改善箇所説明図

改善の内容

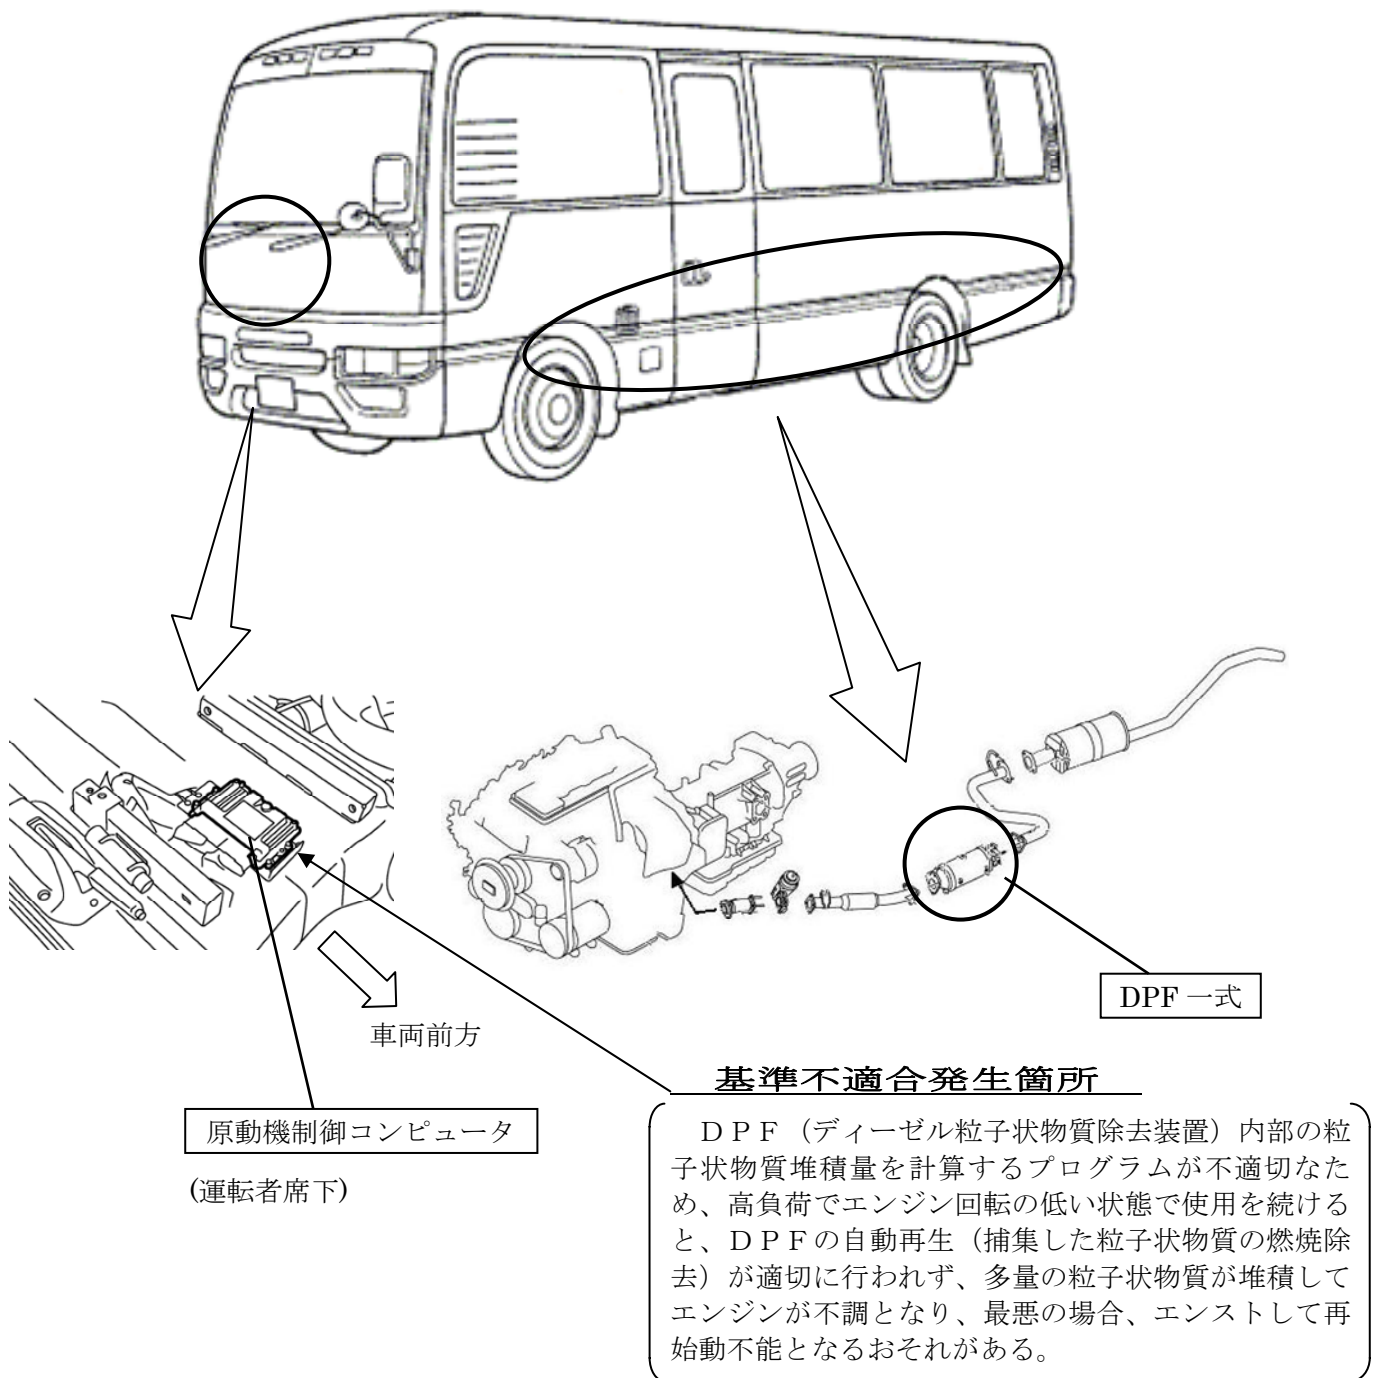
全車両、当該プログラムを変更する。また、DPF内部の粒子状物質堆積量を点検し、交換基準を超えているものはDPF一式を新品と交換する。

識別：銀色のシールをモデルナンバープレートの右横に貼り付ける。
